公告 | Danfoss LLC

## 客户须知

B-CN-317-CN 修订版 A

主题： 更换 TT 系列 I/O 板连接器

图 1 - J7 连接器对比

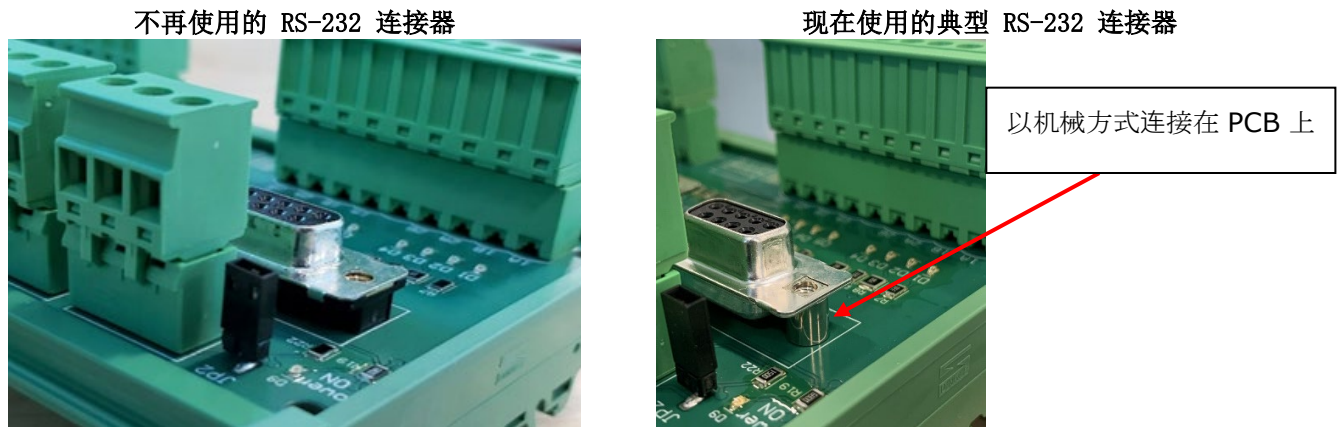
特此告知我们的客户，TT 系列 I/O 板总成中的一个替换组件将不再使用。经过广泛测试，我们发现 RS-232 J7 连接器不符合部分客户的预期。尽管功能完善，但若处理不当，在拆卸某些品牌的串行电缆时，该连接器可能会从印刷电路板 (PCB) 上脱落。所有替换连接器现均以机械方式固定在 PCB 上，增强稳定性和保持力，防止脱落。

所有 RS-232 连接器现均由支撑安装件直接固定在 I/O 板上，防止在拔出任何品牌的串行连接器时脱落。
